## 改善箇所説明図

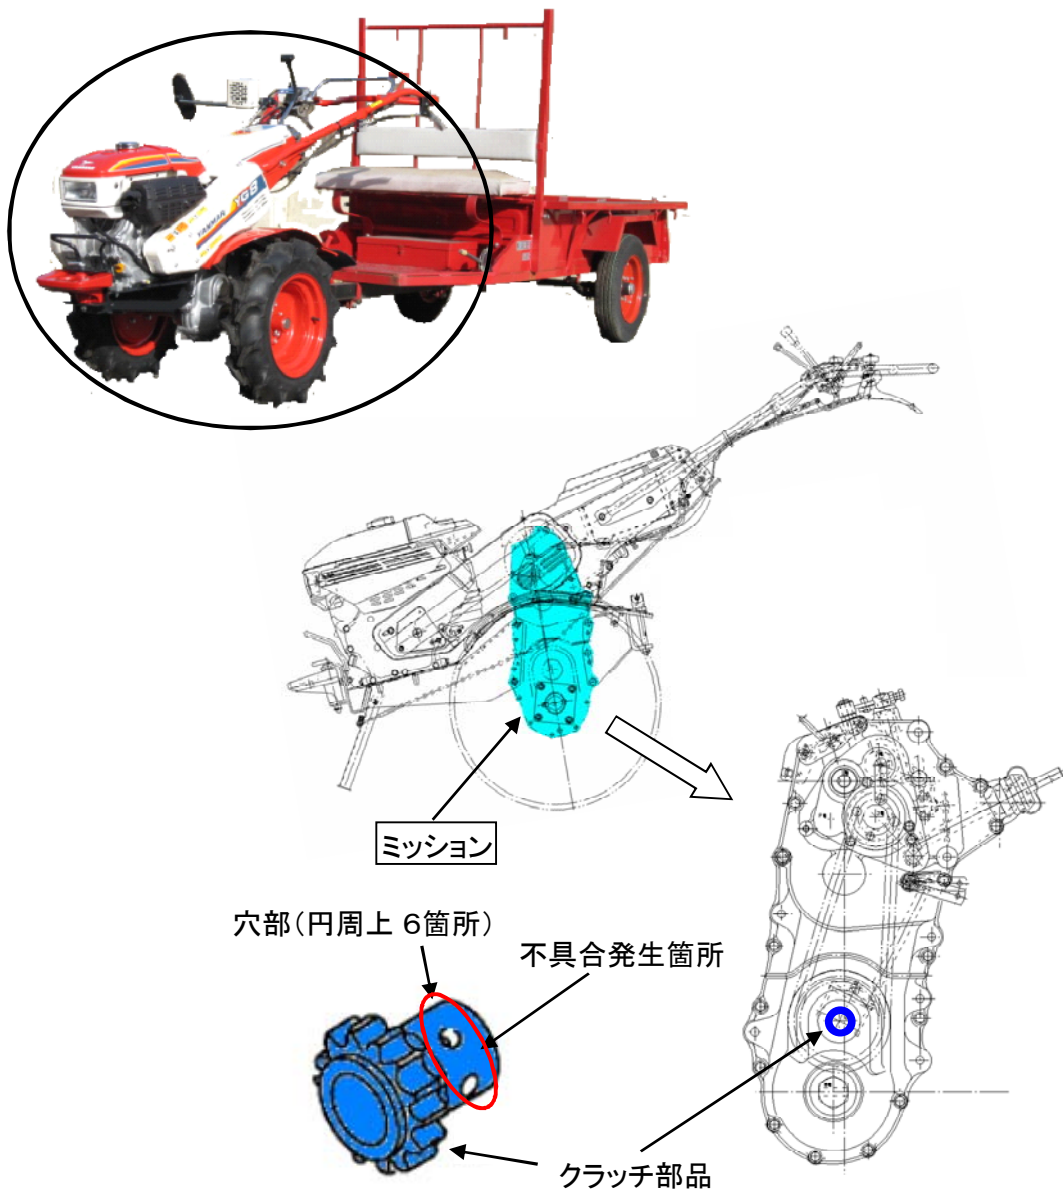
かじ取り装置において、左右の車輪の動力を断続するためのミッション内部のクラッチの部品同士が噛み込み、クラッチが切れなくなり、かじ取り操作が困難となるおそれがある。

全車両、良品のクラッチ部品を組込んだミッションと交換する。

交換部品を示す。

機体銘板に白ペイントを塗布する。
